2025年度北京市房屋建筑项目执行地方 标准情况专项抽查

电气专业总结汇报

2025年11月

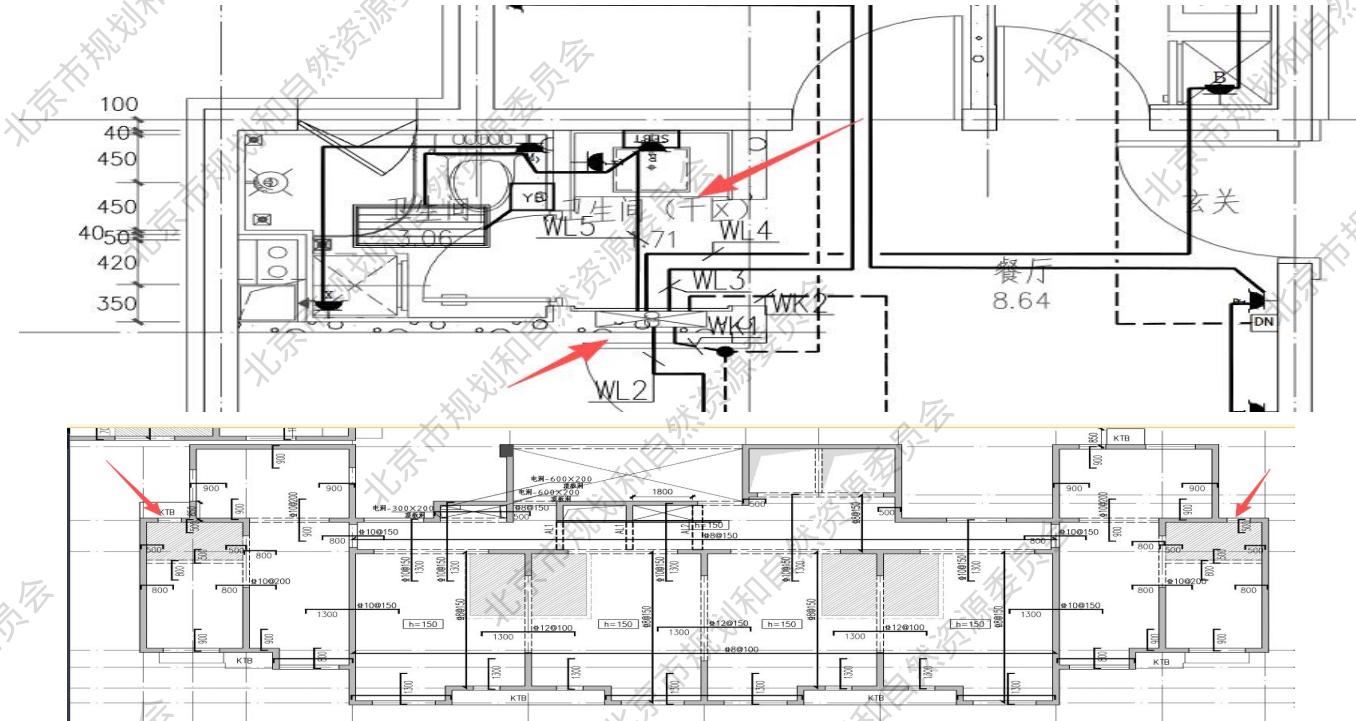
主要是住宅大样图：1）与卫生间无关的电气线缆导管进入和穿过卫生间干区。

2）强弱电插座平面图中，起居室、卧室弱电管线穿越卫生间。

执行建议：平面图中进入卫生间所有线路，应为终端线路，不应有再到其他房间或区域的分支线路，也不应有与卫生间无关又穿越卫生间的线路。

项目问题：34#楼的电
-D380-02、电施-D180-
02住宅大样图

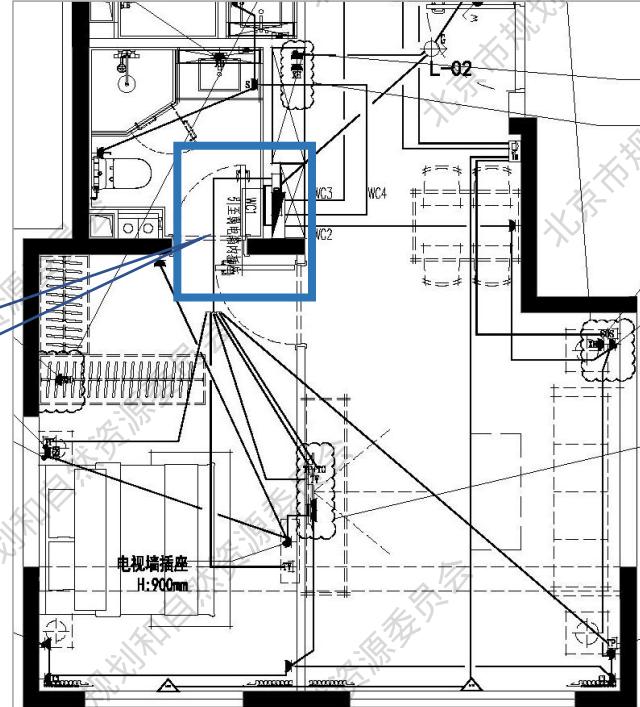
住宅大样图：与卫生间无关的电气线缆导管进入和穿过卫生间干区。

户内配电箱设置于卫生间干区，此区域为结构降板区域，且此区域地面和顶棚建筑做法均设防水层。

户内配电箱设置于卫生间干区，此区域为结构降板区域，且此区域地面和顶棚建筑做法均设防水层。

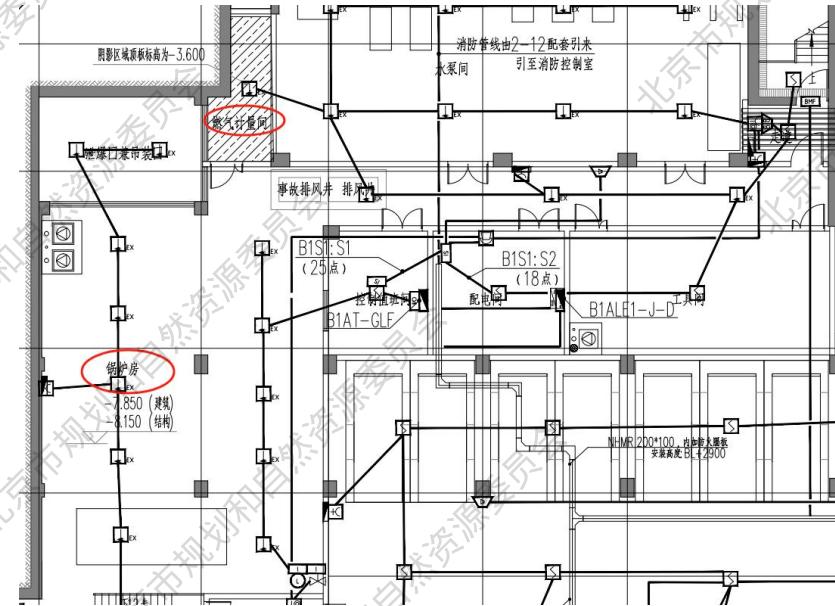
具体问题1：59#项目：地下车库E148燃
气表间、锅炉房未设置可燃气体探测器，不
符合《建筑智能化系统工程设计规范》
(DB11/T 1439-2017)第4.2.10条的规
定。

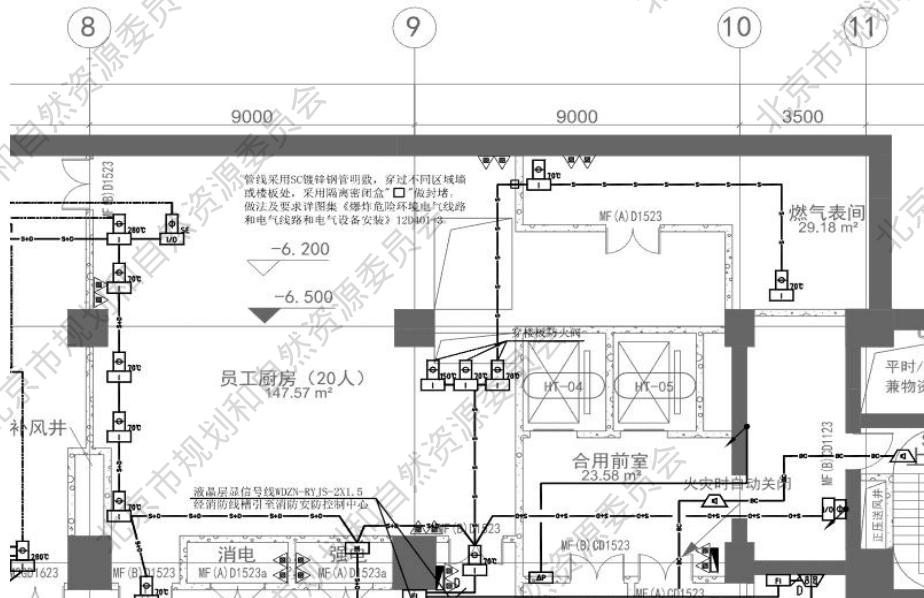
具体问题2：5#项目中虽然2层、3层消防联动平面图含可燃气体探测器。B1层消防报警、**B1层消防联动平面图**均未见到可燃气体探测器（燃气表间未设）
不符合《建筑智能化系统工程设计规范》
(DB11/T 1439-2017)第4.2.10条的规定。

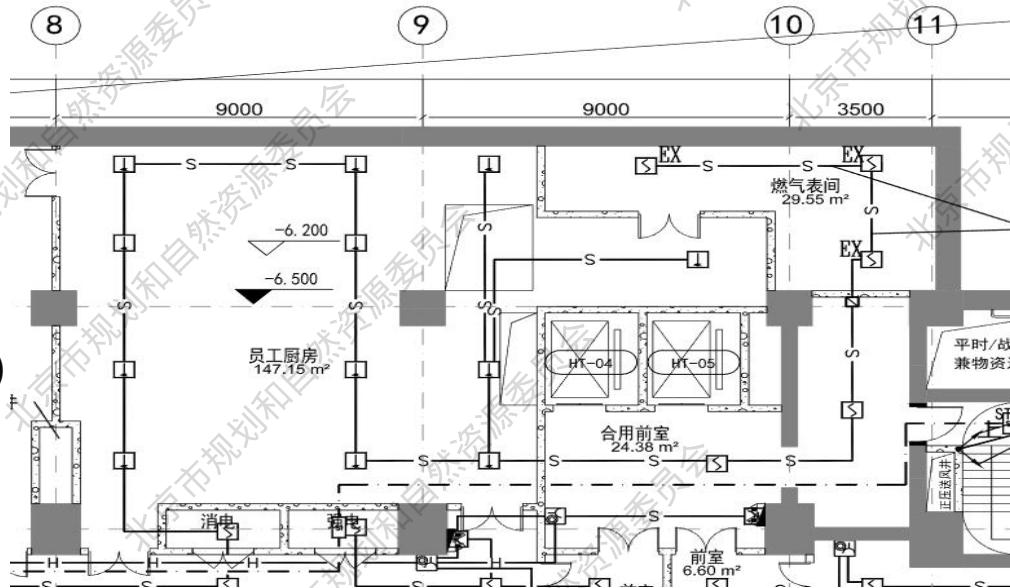
具体问题2：5#项目中虽然2层、3层消防联动平面图含可燃气体探测器。**B1层消防报警、B1层消防联动平面图均未见到可燃气体探测器（厨房及燃气表间未设）**不符合《建筑智能化系统工程设计规范》（DB11/T 1439-2017）第4.2.10条的规定。

截图：地下一层配电平面图（局部）

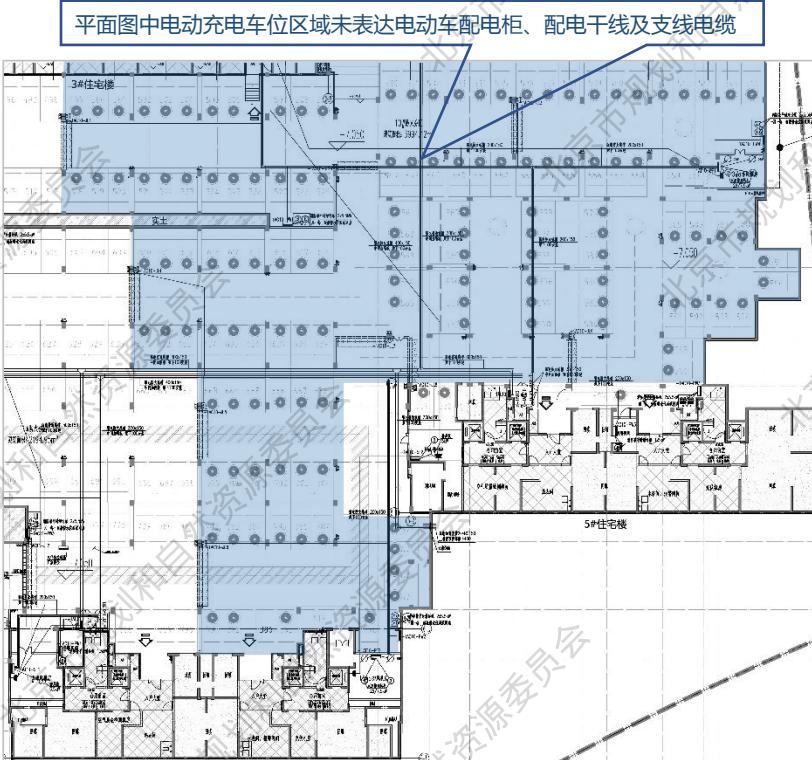
- 问题描述：55#住宅项目车库地下一层设置电动车充电桩，电气设计仅提供充电桩一、二级配电系统图。配电平面图中未见充电桩配电柜布置，未见表达充电桩配电干线及支路电缆。设计深度不满足北京市地标要求。

平面图中电动充电车位区域未表达电动车配电柜、配电干线及支线电缆

公建-30

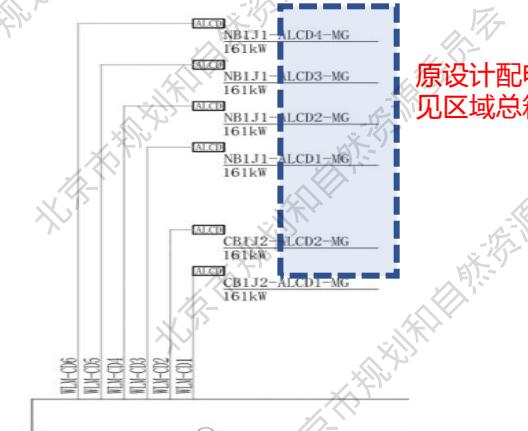
图纸问题：第一级配电满足要求，第二级配电提供了电缆桥架，但区域总箱系统图和配电支路电缆未见设计。

原设计配电干线图中有表达区域总箱，但未见区域总箱系统图设计

具体问题1：60#- E1-1-03为AA1、AA2

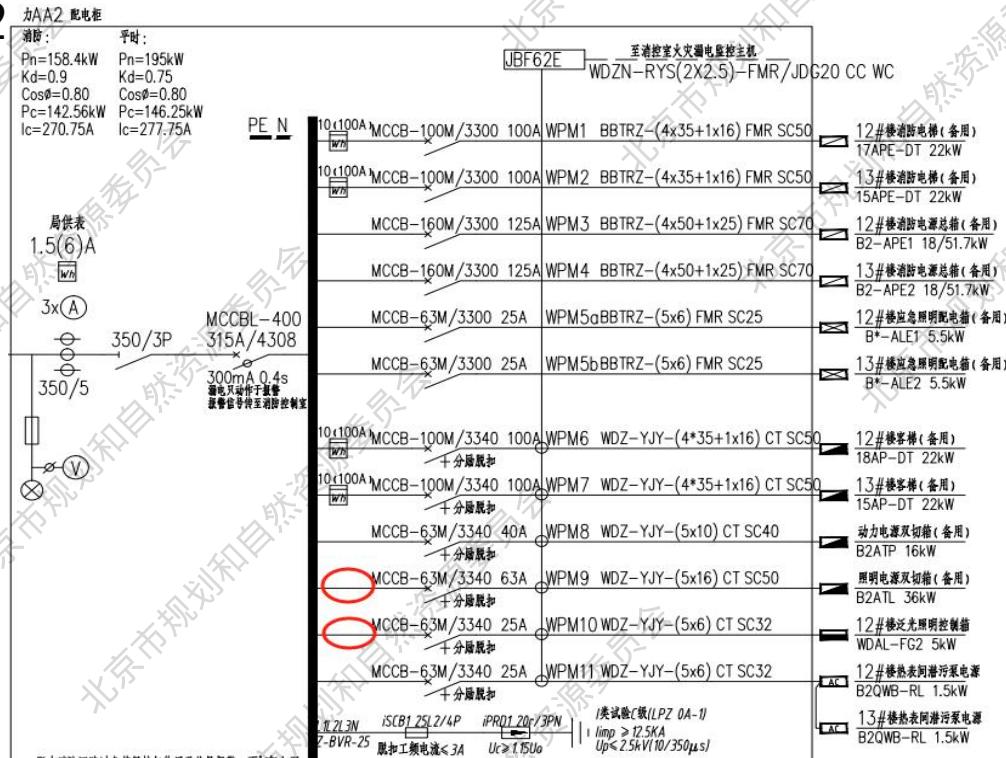
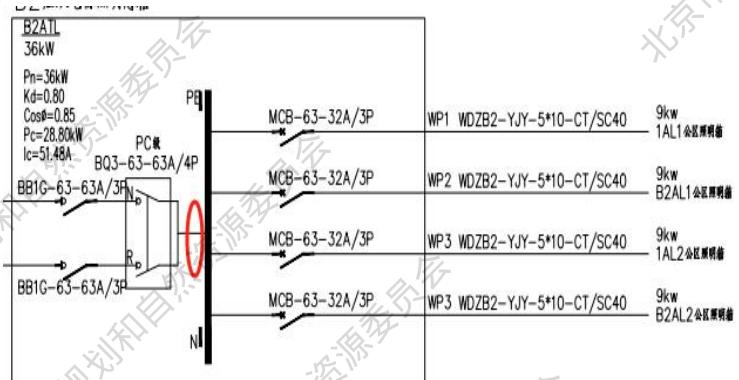
- 1) 本条的第1、2款，全部项目通过、执行较好。
- 2) 第3款仅有1项 (60#) 存在问题。问题是配电系统图中除电源侧设置的电能表外未见其他电能表。如下图：

公共照明、泛光照明未分别设置电能表，

不符合《居住建筑节能设计标准》

(DB11/ 891-2020) 第6.3.3条第3款的规定。
